PROJET N^o : 201-12362-00

MINE DE LITHIUM BAIE-JAMES

RÉPONSES À LA 4^E DEMANDE D'INFORMATION REÇUE DU MINISTÈRE DE L'ENVIRONNEMENT ET DE LA LUTTE CONTRE LES CHANGEMENTS CLIMATIQUES DANS LE CADRE DE L'ÉVALUATION ENVIRONNEMENTALE DU PROJET

MARS 2022

R-QC4-71 :

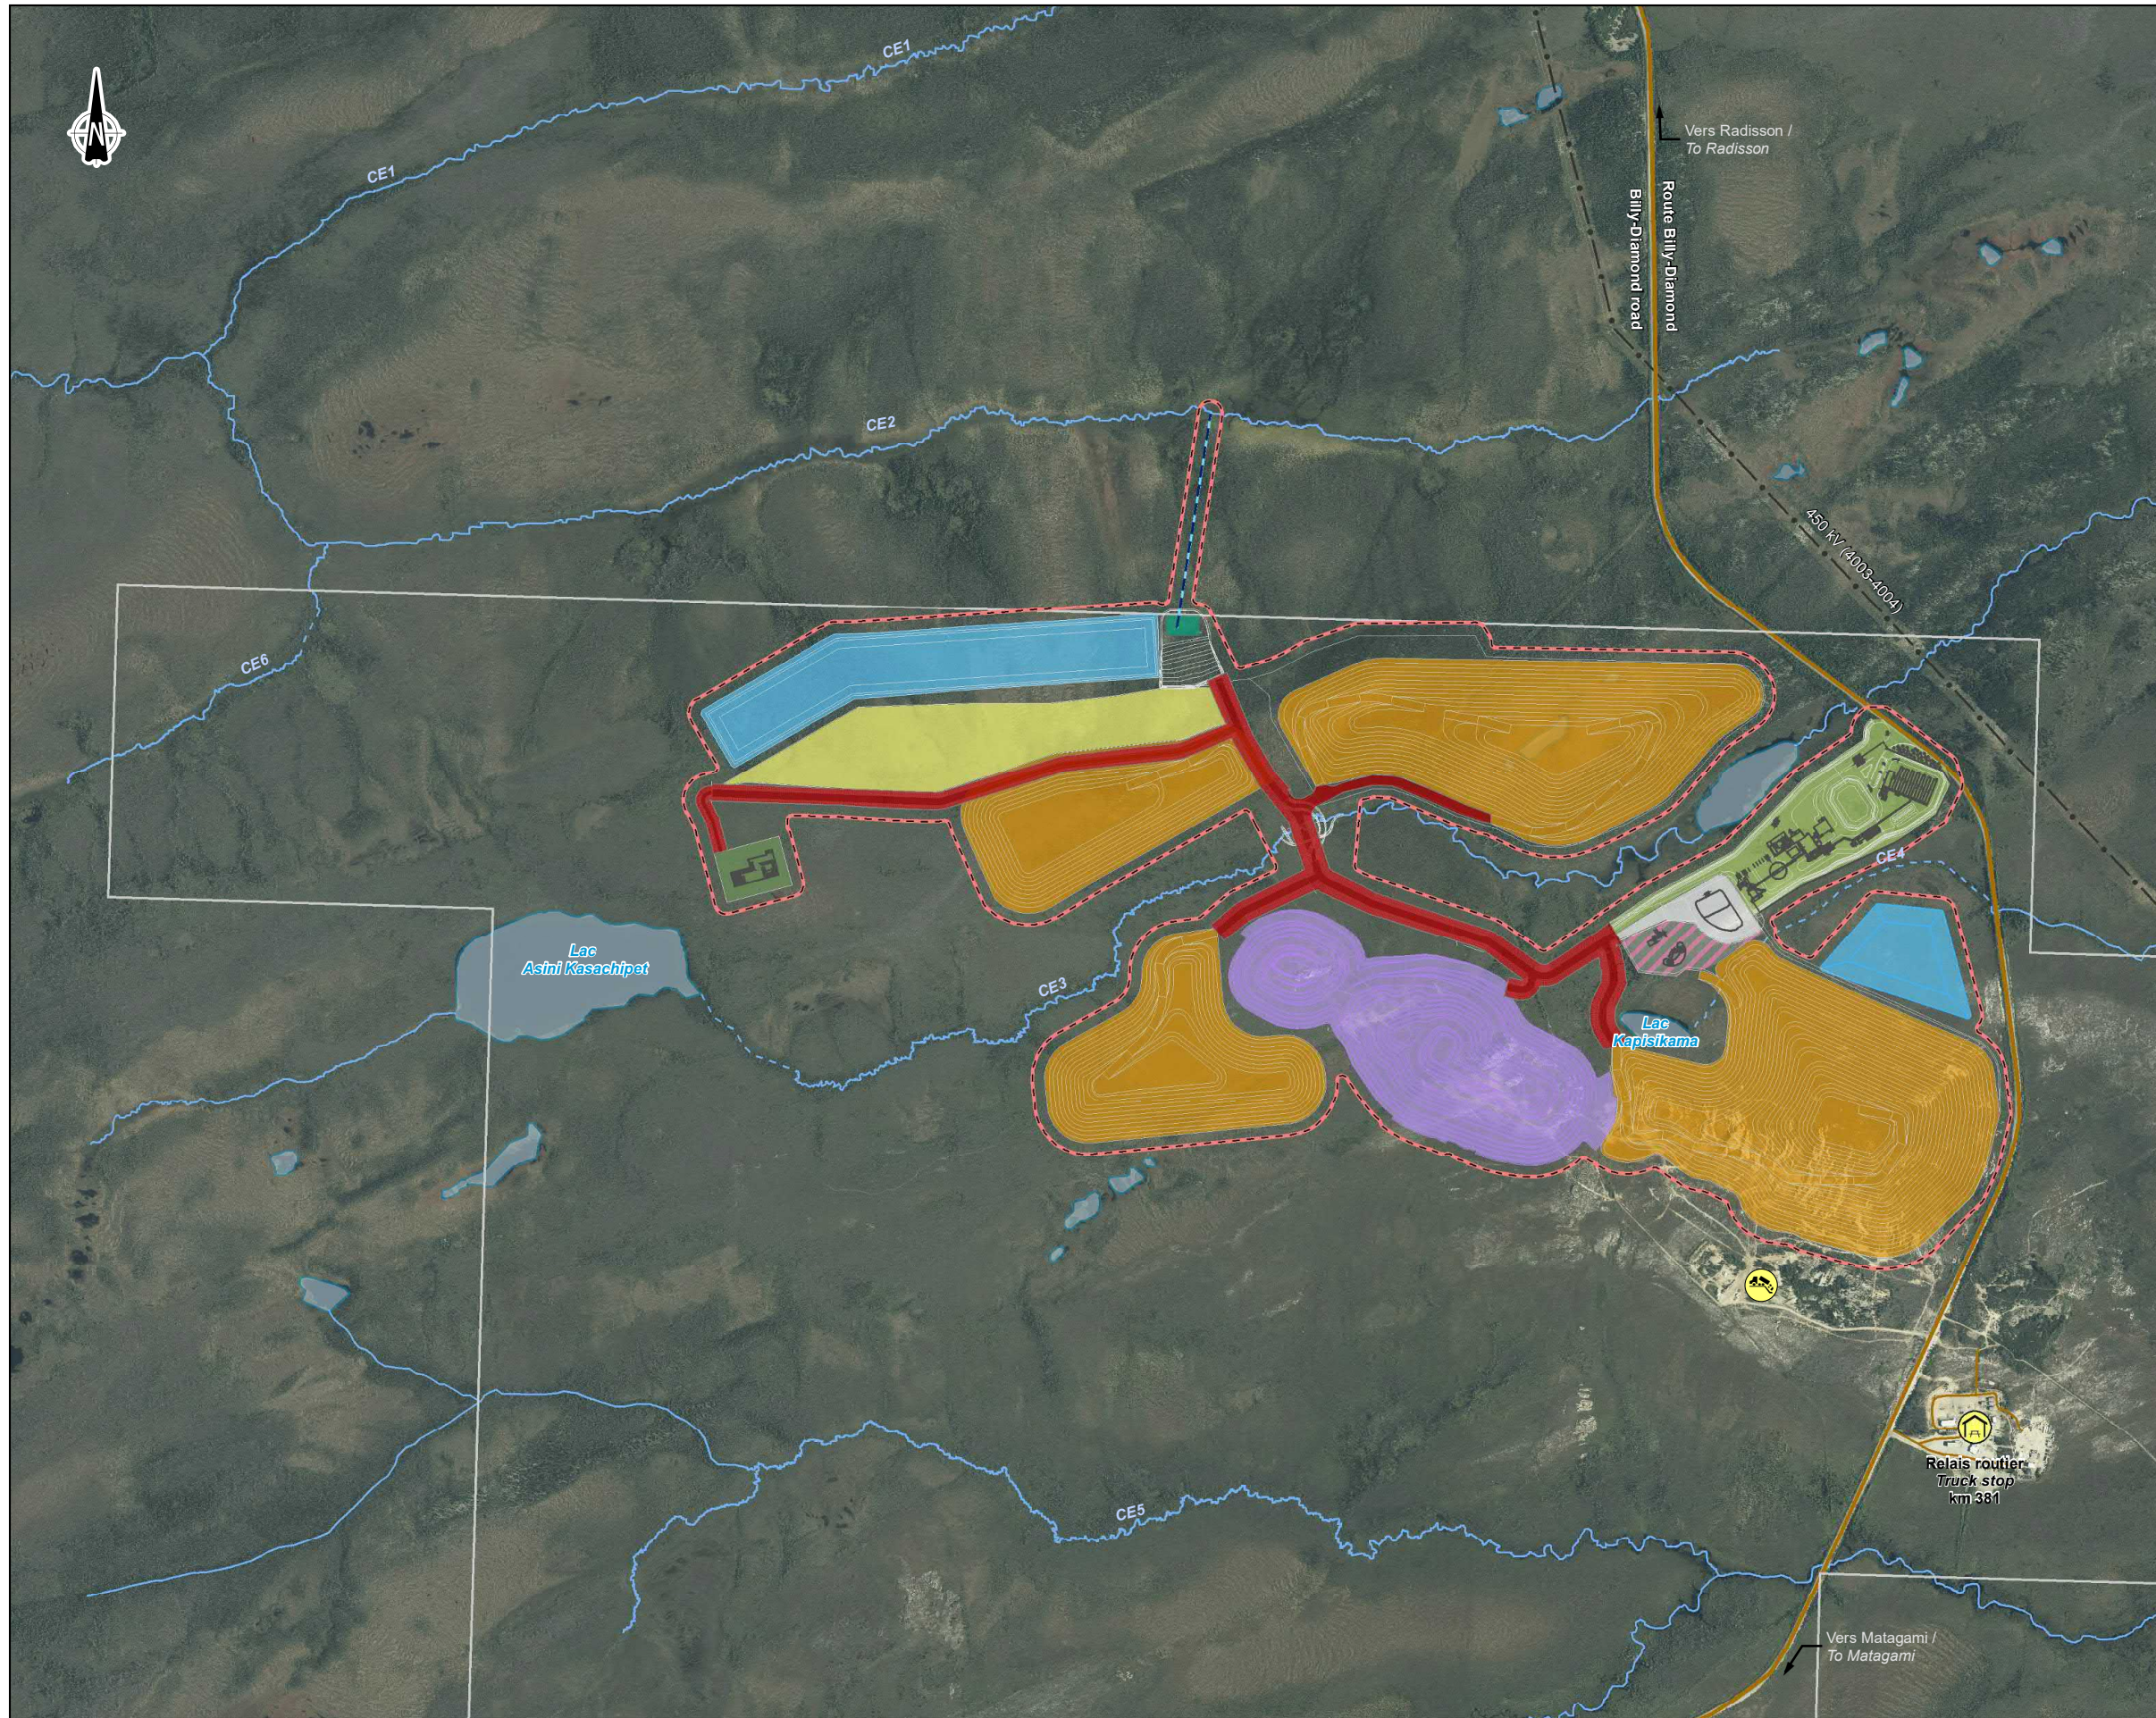
QC4-71	Le promoteur doit fournir une carte indiquant la zone d'exclusion de pratique d'activités traditionnelles, incluant la bande tampon de 50 m autour des infrastructures. Le promoteur doit élaborer cette carte en collaboration avec le maître de trappe du moins pour la délimitation de la zone d'exclusion. Le promoteur doit informer les autres utilisateurs du territoire pratiquant dans la zone du projet du périmètre de la zone d'exclusion, ainsi que documenter et tenir compte de leurs commentaires à l'égard de la zone d'exclusion.
---------------	--

La carte R-QC4-71 présente le plan d'aménagement de la mine et la zone d'exclusion de pratique d'activités traditionnelles comprise à l'intérieur d'une bande de 35 m autour des infrastructures du projet. Cette carte a été partagée par courriel le 5 juillet 2021 avec le maître de trappe RE2 ainsi que le chef de la Nation crie d'Eastmain. Si des commentaires sont éventuellement émis à l'égard de cette zone d'exclusion, GLCI s'engage à en tenir compte.
